**AVIS RELATIF A LA PROTECTION
CONTRE LES EVENTUELS EFFETS NOCIFS ET NUISANCES
PROVOQUES PAR LES RAYONNEMENTS NON IONISANTS
GENERES PAR DES ANTENNES EMETTRICES STATIONNAIRES**

Commune : TOURNAI - Exploitant : PROXIMUS

Référence exploitant : 69TDE_01

Rapport n° 1380 / 2023

Figure 1 : Vue en plan des lieux de séjour et des points de contrôle

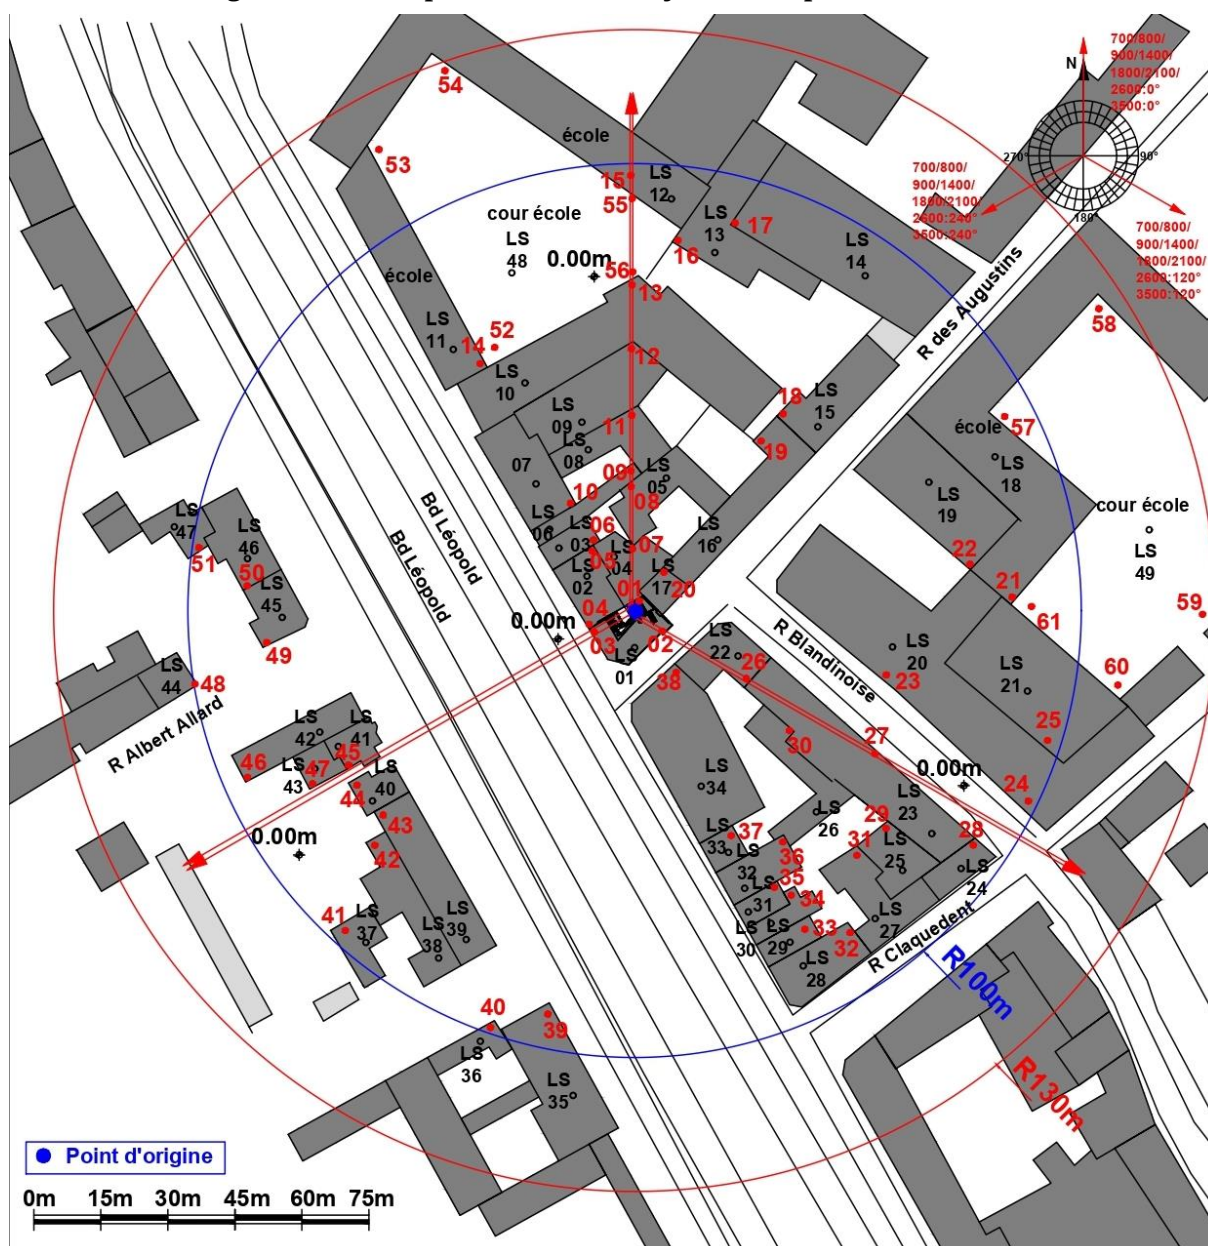
Les fréquences d'émission, la puissance rayonnée par chacune des antennes et leur gain permettent de déterminer le rayon de la zone à analyser. Tout dépassement de la limite par installation est exclu en dehors de cette zone. Le tableau 2 reprend les 35 LS² pour lesquels l'indice d'exposition est le plus élevé. Les différentes colonnes indiquent :

- le numéro du point de contrôle repris sur un des plans de la figure 1;
- le numéro du LS dans lequel se trouve le point de contrôle de la 1^{ère} colonne ;
- l'atténuation d'obstacle prise en compte pour le calcul de l'indice d'exposition dans le LS ;
- le résultat du calcul de l'indice d'exposition.

N° point de contrôle	LS	Atténuation (dB)	Indice d'exposition relatif à la limite par installation IE_i
55	LS48	0,0	0,660
27	LS23	3,0	0,622
45	LS41	3,0	0,566
44	LS40	3,0	0,562
36	LS32	3,0	0,494
13	LS10	3,0	0,491
23	LS20	3,0	0,431
56	LS48	0,0	0,422
28	LS24	3,0	0,359
60	LS49	0,0	0,346
61	LS49	0,0	0,344
14	LS11	3,0	0,336
46	LS42	3,0	0,324
15	LS12	3,0	0,321
17	LS14	3,0	0,319
24	LS20	3,0	0,315
35	LS31	3,0	0,313
47	LS43	3,0	0,290
49	LS45	3,0	0,289
16	LS13	3,0	0,288
25	LS21	3,0	0,275
33	LS29	3,0	0,246
41	LS37	3,0	0,245
48	LS44	3,0	0,229
53	LS48	0,0	0,228
42	LS38	3,0	0,223
34	LS30	3,0	0,218
21	LS18	3,0	0,214
54	LS48	0,0	0,214
32	LS28	3,0	0,201
50	LS46	3,0	0,198
18	LS15	3,0	0,197
38	LS34	3,0	0,185
29	LS25	3,0	0,181
57	LS49	0,0	0,178

En ce qui concerne les antennes de l'installation mentionnées dans le tableau 1, la distance maximale à laquelle la limite pourrait être atteinte, à l'extérieur, est égale à 83,5 m. S'il n'y a pas de LS à une distance inférieure, les antennes respectent forcément la limite d'immission.

Dans le cas des LS situés à l'intérieur des bâtiments, une atténuation d'obstacle est prise en compte et il en résulte que la distance maximale à laquelle la limite pourrait être atteinte se réduit à 59,1 m.

Les résultats de l'évaluation décrite au paragraphe 4 indiquent que les antennes émettrices stationnaires de l'installation faisant l'objet du présent avis ne produisent pas, dans un lieu de séjour, un rayonnement électromagnétique maximum supérieur aux limites fixées à l'article 4 du décret.

Figure 2 : Vue en plan des installations d'antennes dans un rayon de 300 mètres autour de l'installation faisant l'objet de la demande d'avis

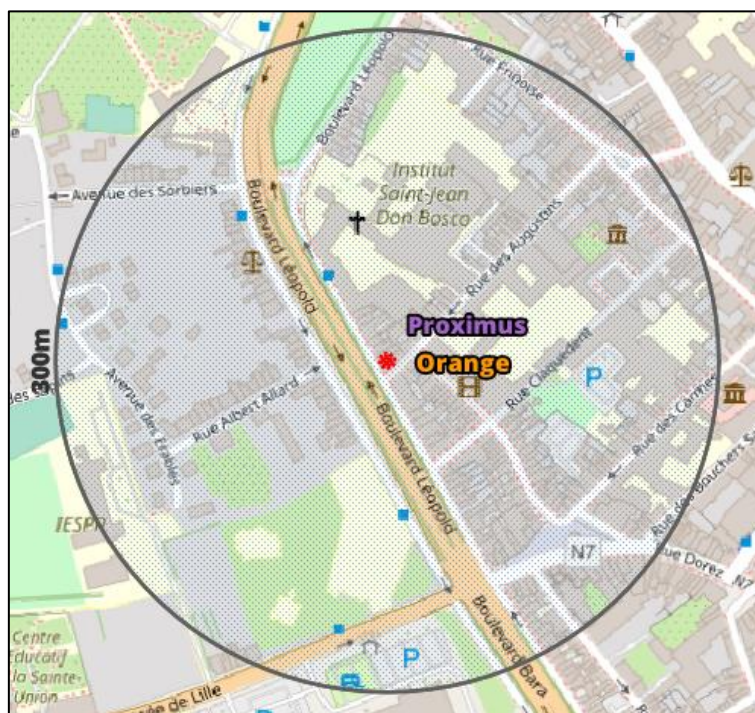
Le plan en projection verticale de la figure 2 indique la localisation des antennes actives éventuelles visées par le décret et situées dans un rayon de 300 mètres autour de l'installation référencée dans le paragraphe 2. Les données de localisation de ces antennes et les avis correspondant sont accessibles via le cadastre en ligne des antennes émettrices stationnaires⁶.

Compte tenu du nombre d'installations localisées dans la figure 2, il apparaît que l'intensité du rayonnement électromagnétique généré, dans les lieux de séjour situés à proximité de l'installation référencée dans le paragraphe 2, par l'ensemble des antennes émettrices stationnaires de l'ensemble des exploitants du même site d'antennes émettrices stationnaires respecte la limite fixée à l'article 4, § 2 du décret.
